T.C.
ANTALYA B Y K    R BELEDİYE BA KANLI I
İmar ve   hircilik Dairesi Ba kanlı ı

Konu : Sinan Mah. 4679 ada 1 parsel 1/1000
U P.

UYGULAMA İMAR PLANI DEĞİŞİKLİĞİ

1/1000 ÖLÇEKLİ UYGULAMA İMAR PLANI DEĞİŞİKLİĞİ AÇIKLAMA RAPORU

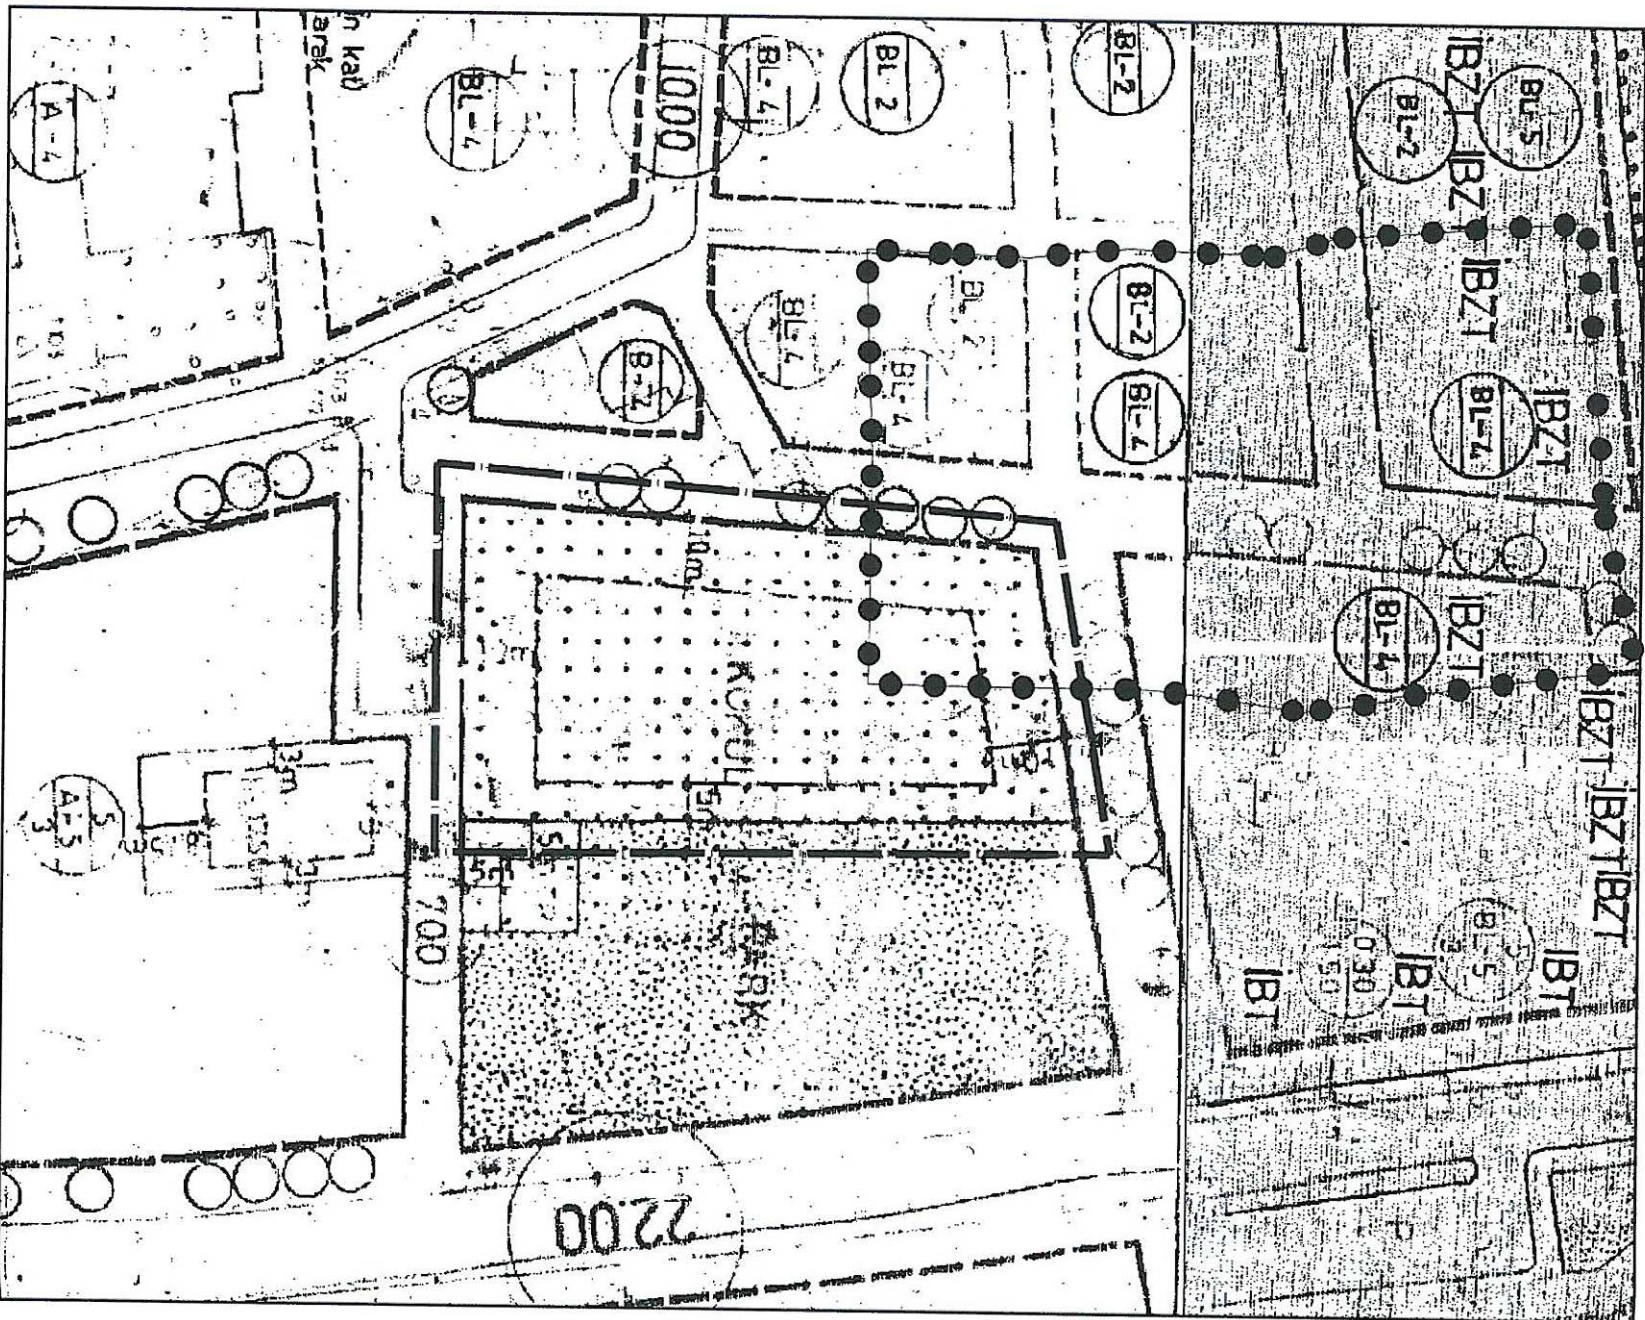
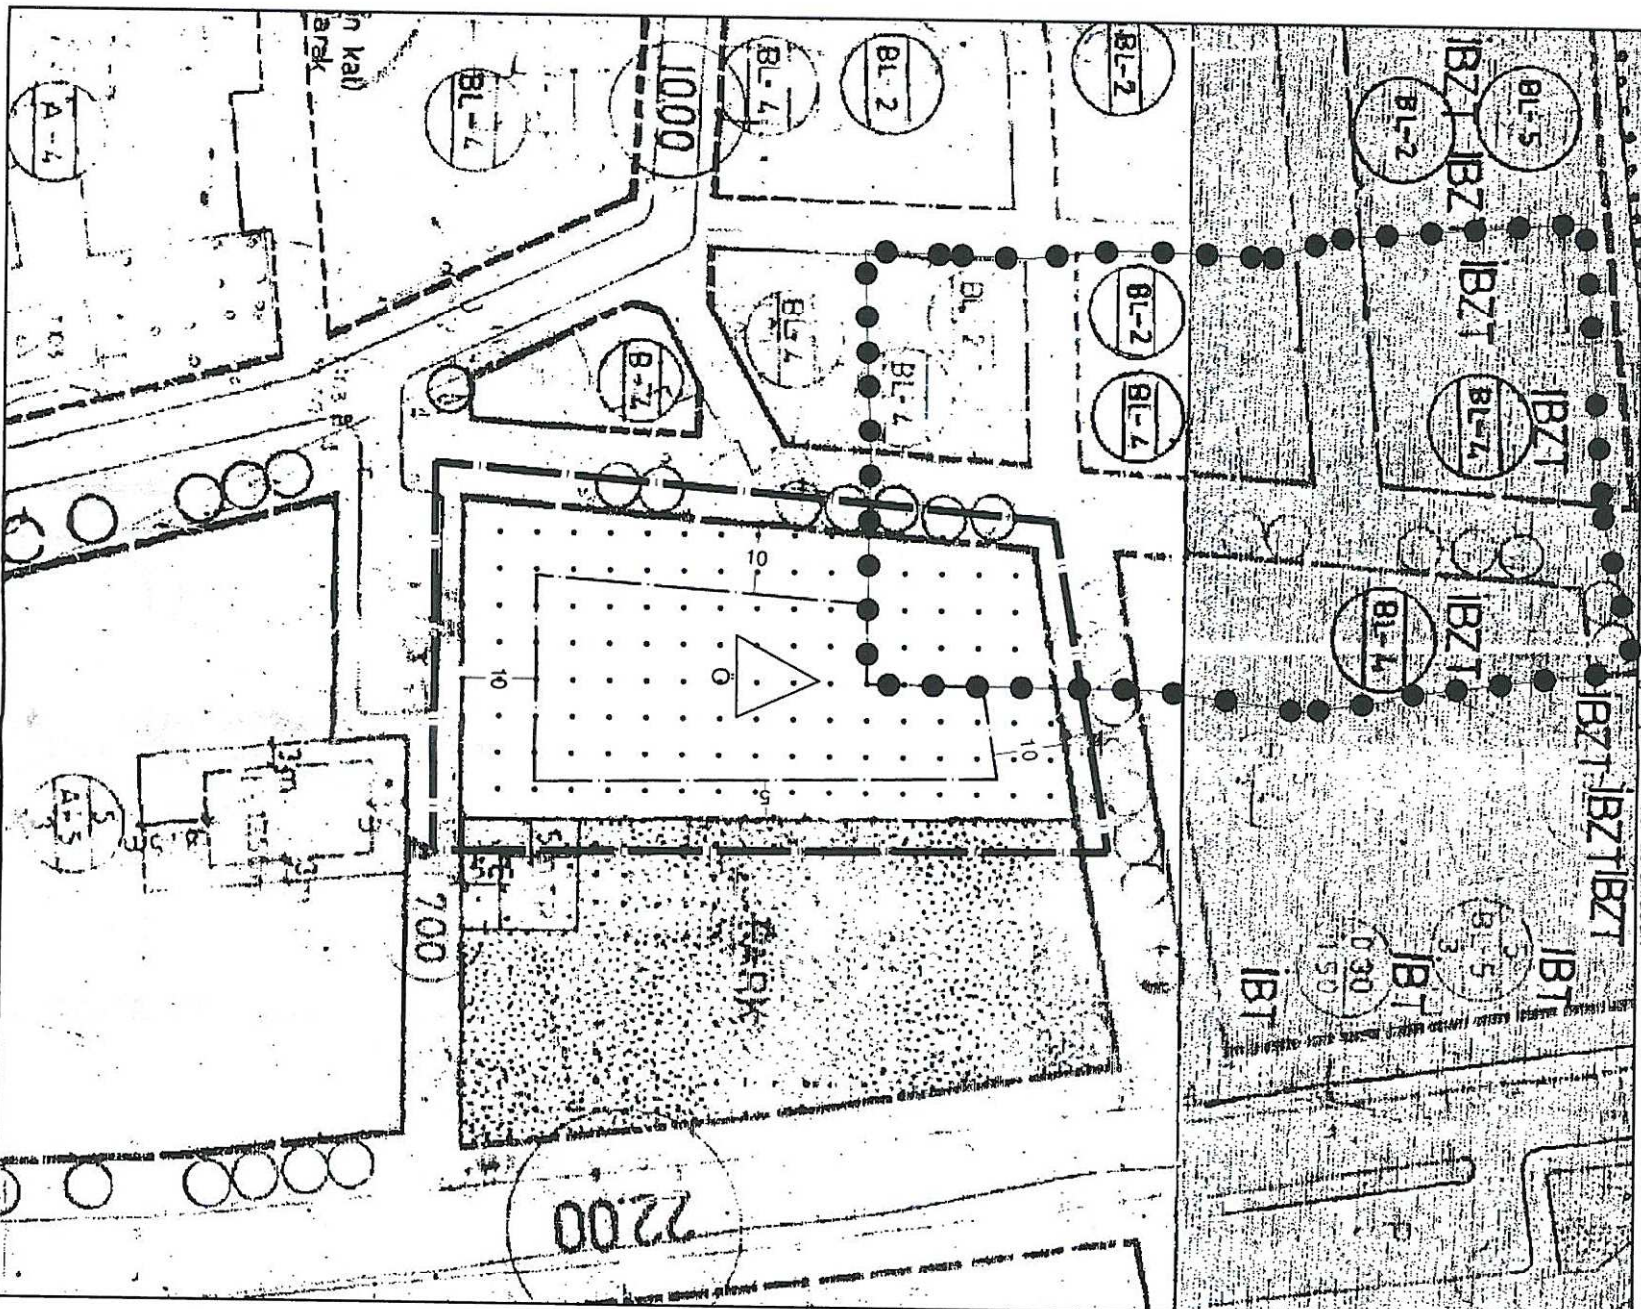
Özü: Kuzey, batı ve güney yönlerden 10'ar m.; doğudan 5 m. yapı yaklaşma mesafeli İlkokul kullanımlı 4679 ada 1 parselde; kuzey ve batıdaki yapı yaklaşma mesafesinin yeniden düzenlenerek "Özel Eğitim Alanı" kullanımına dönüştürülmesi ve 1-İmar planındaki amacı değiştirilmemek üzere eğitim öğretim amacı dışında kullanılamaz. 2-Birden fazla bodrum kat yapılabilir. 3-TAKS:0.40 ve Yençok:4 kattır. 4-Parsel çekme mesafesi içerisinde ve bina izdüşüm alanı dışında bodrum kat yapılabilir. 5-Koruma Alanı sınırı içerisinde her türlü uygulama öncesi koruma bölge kurulu görüşü alınması zorunludur." Plan notlarının eklenmesine ilişkin önerilen 1/1000 ölçekli uygulama imar planı değişikliğinin Planlama ve İmar Komisyonu Raporu doğrultusunda kabulüne oy birliği ile karar verildiği hk.

Kuzey, batı ve güney yönlerden 10'ar m.; doğudan 5 m. yapı yaklaşma mesafeli İlkokul kullanımlı 4679 ada 1 parselde; kuzey ve batıdaki yapı yaklaşma mesafesinin yeniden düzenlenerek "Özel Eğitim Alanı" kullanımına dönüştürülmesi ve 1-İmar planındaki amacı değiştirilmemek üzere eğitim öğretim amacı dışında kullanılamaz. 2-Birden fazla bodrum kat yapılabilir. 3-TAKS:0.40 ve Yençok:4 kattır. 4-Parsel çekme mesafesi içerisinde ve bina izdüşüm alanı dışında bodrum kat yapılabilir. 5-Koruma Alanı sınırı içerisinde her türlü uygulama öncesi koruma bölge kurulu görüşü alınması zorunludur." Plan notlarının eklenmesine ilişkin önerilen 1/1000 ölçekli uygulama imar planı değişikliğinin Planlama ve İmar Komisyonu Raporu doğrultusunda kabulüne oy birliği ile karar verildi.

- 1) İmar planındaki amaç değişikliği/memur üzere Eğitim Öğretim amacı dışında kullanılmaz.
- 2) Birden fazla bodrum kat yapılabilir.
- 3) TAKS: 0.40 ve Yaşok=4 kat tır.
- 4) Parsel çekme mesafesi içerisinde ve bina izdüşüm alanı dışında bodrum kat yapılabilir.
- 5) Koruma Alanı sınırı içerisinde her türlü uygulama öncesi Komuna Bölge Kuruluna görüşü alınması zorunludur.

Şekil 5. 1/5000 Ölçekli Öneri Nazım İmar Planı Değişikliği

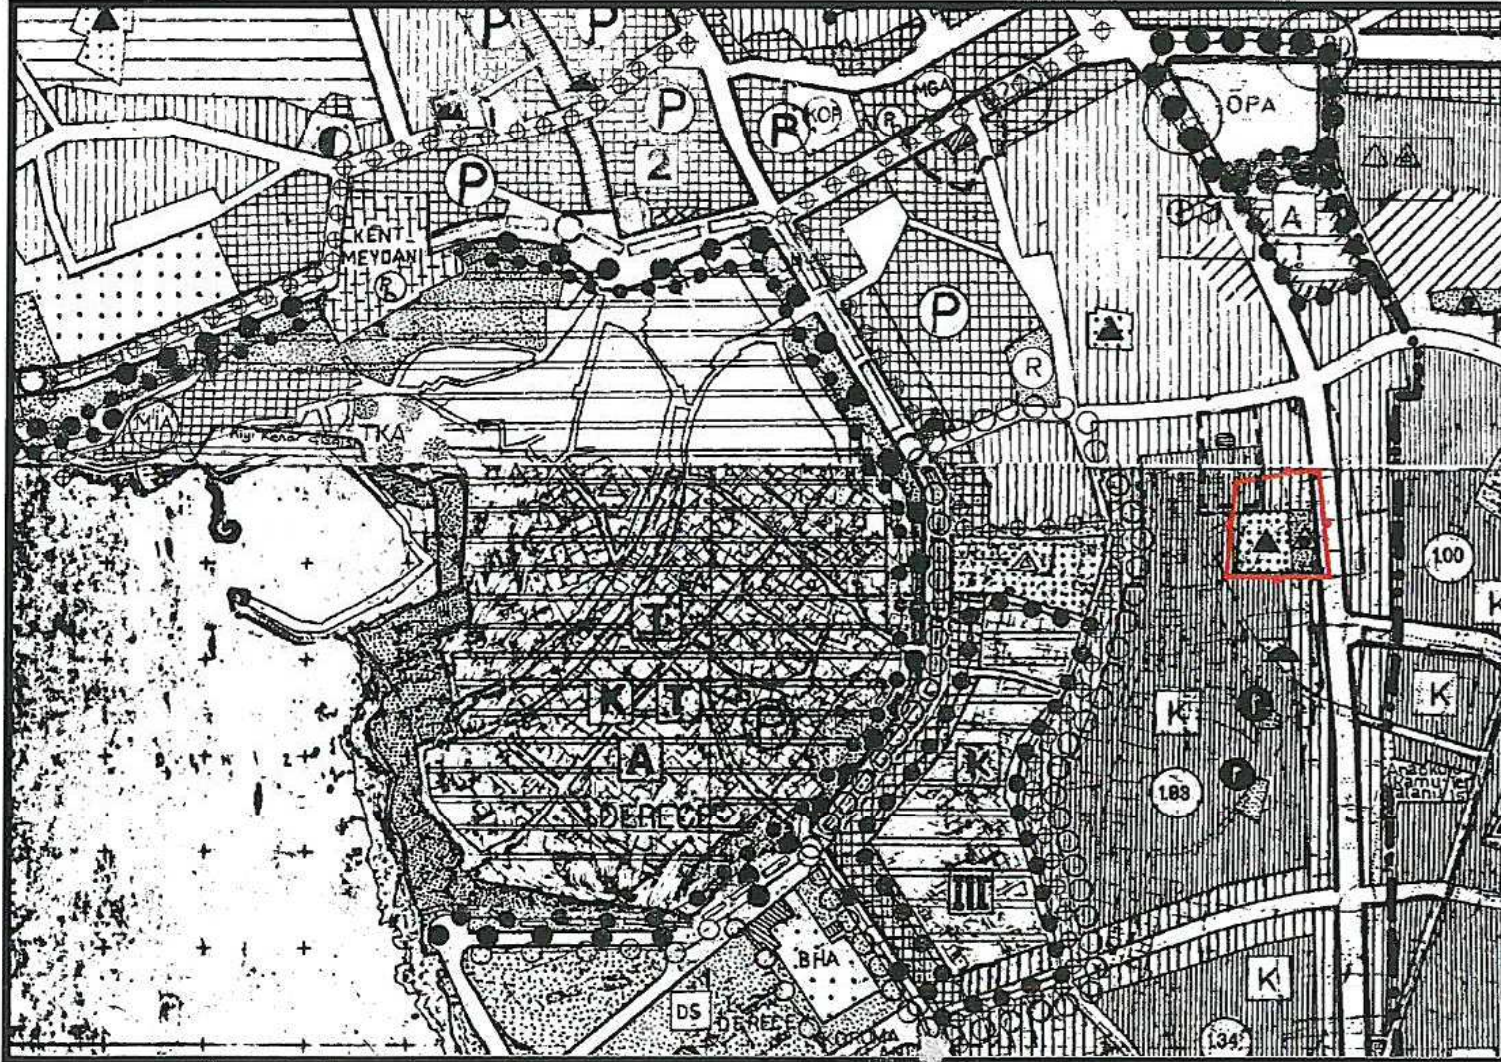
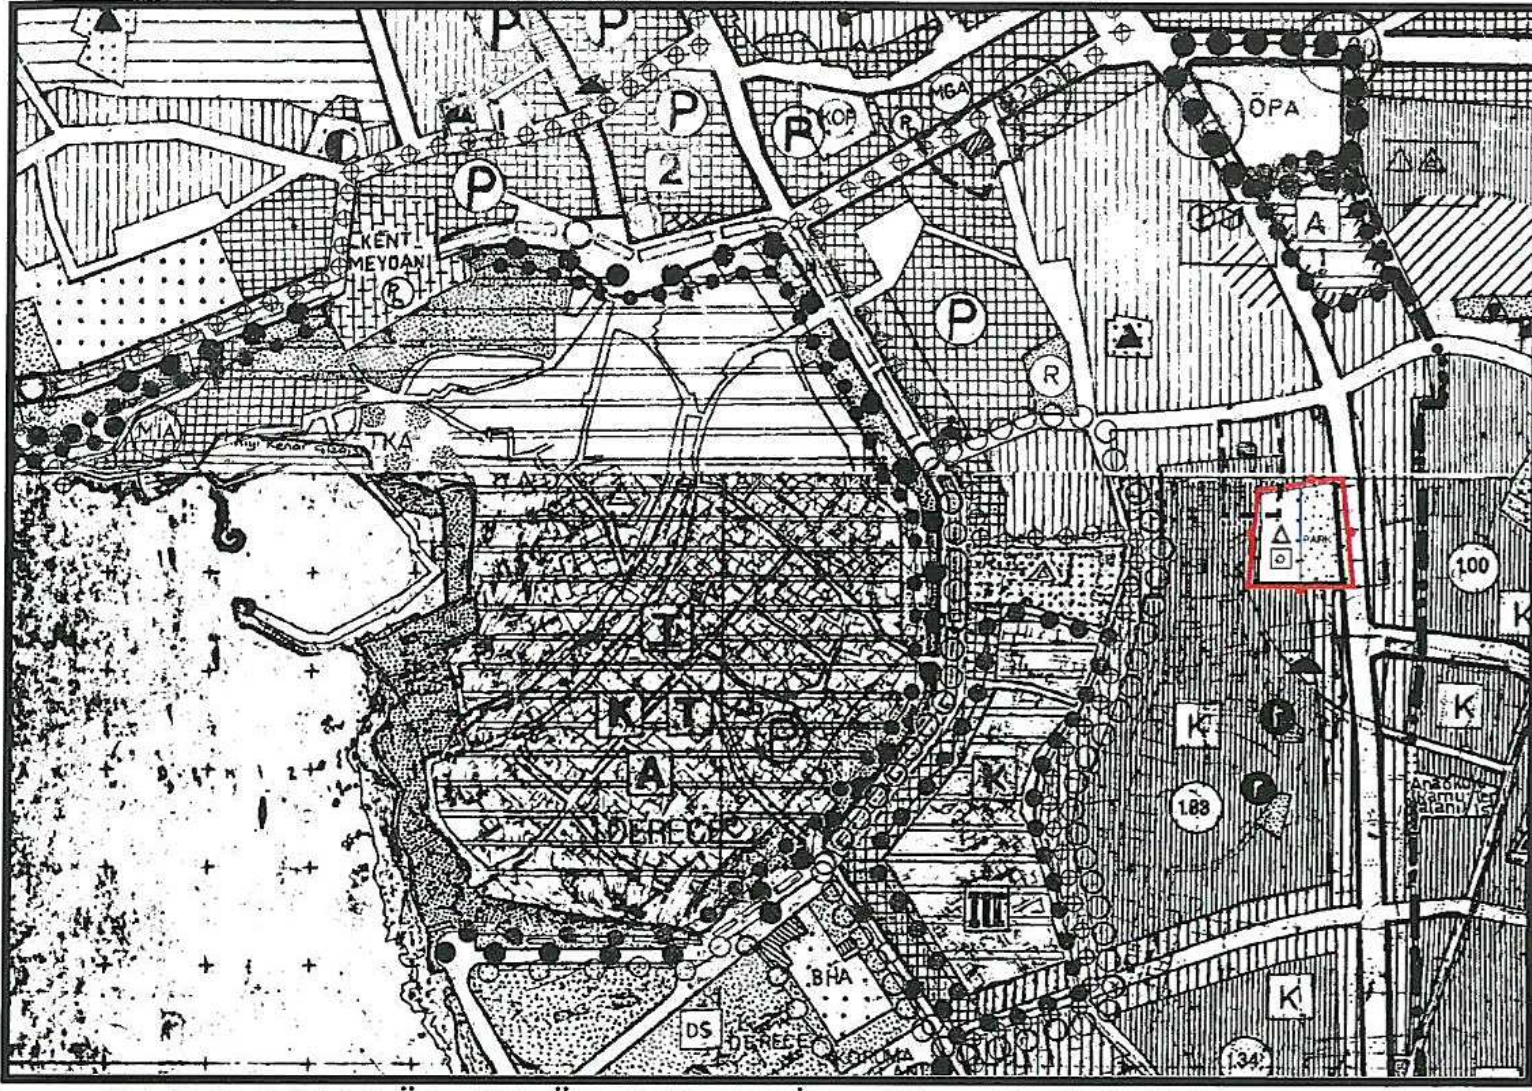
- 4679 ada 1 parsel 1/5000 ölçekli Nazım İmar Planında Eğitim alanı ve Oyun yeri olarak planlıdır.

Şekil 6.1/1000 ölçekli Uygulama İmar Planı Değişikliği Örneği

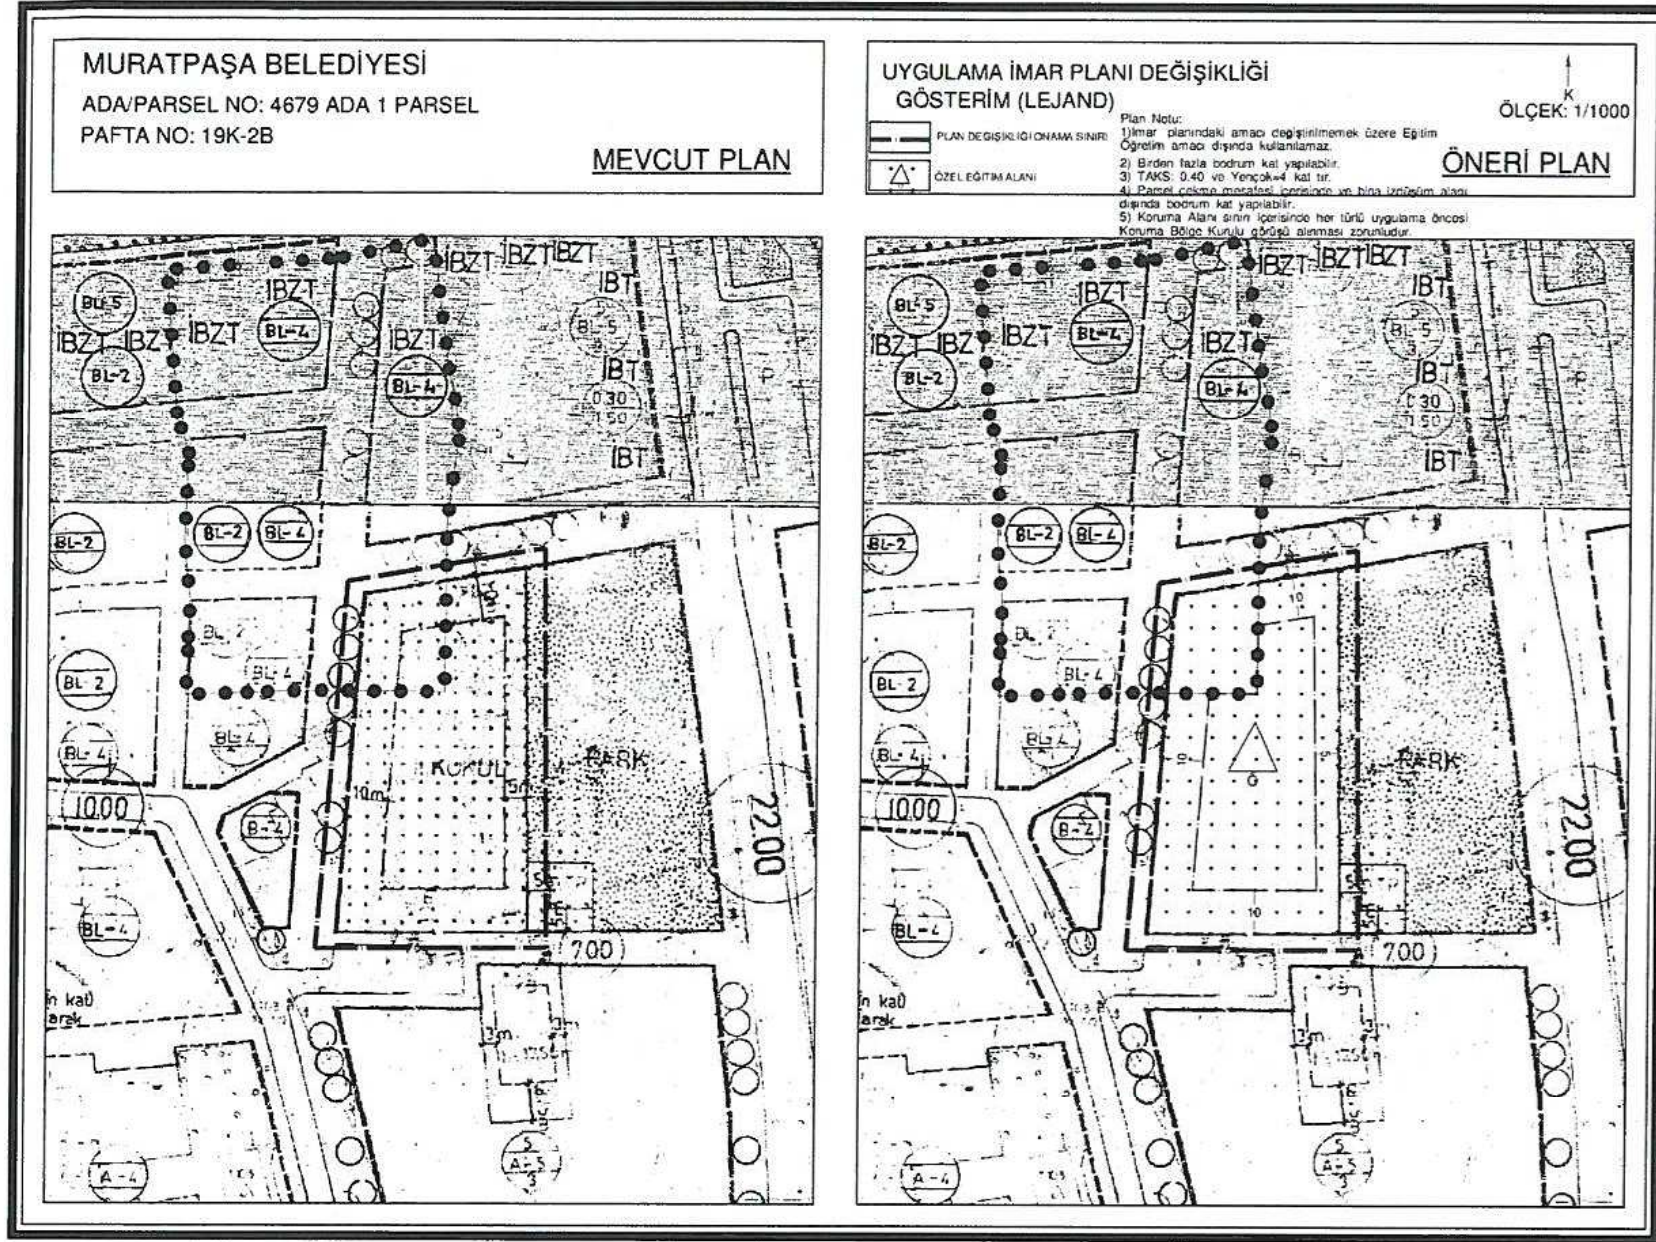
Bu amaç doğrultusunda mevcut planda eğitim alanı olarak planlı 3251 m² büyüklüğündeki 4679 ada 1 parsel özel eğitim alanı olarak planlanmıştır. Koruma sınırından geçen mevcut yapılaşma koşulu sınırı yeniden düzenlenmiş olup, koruma alanı sınırı içerisinde yapılaşmaya izin verilmeyecektir. 4679 ada 1 parsel için yapılaşma koşulları cephe aldığı yollardan 10m, yan parselden 5 metre 5m çekme mesafeleri verilerek plan değişikliği yapılmıştır.

Planlama alanı için; Planlı Alanlar Tip İmar Yönetmeliği'nin yapı düzenine ait tanımları içeren 16. Maddesinde "Nüfusu 50.000'den fazla olan yerleşmelerde TAKS: 0.40'ı ve kat adedi 5'i geçemez." hükmü gereği TAKS: 0.40 ve Yençok=4 kattır.

- 1) İmar planındaki amacı değiştirilmemek üzere Eğitim Öğretim amacı dışında kullanılamaz.
- 2) Birden fazla bodrum kat yapılabilir.
- 3) TAKS: 0.40 ve Yençok= 4 kattır.
- 4) Parsel çekme mesafesi içerisinde ve bina izdüşüm alanı dışında bodrum kat yapılabilir.
- 5) Koruma alanı sınırları içerisinde her türlü uygulama öncesi Koruma Bölge Kurulu görüşü alınması zorunludur.
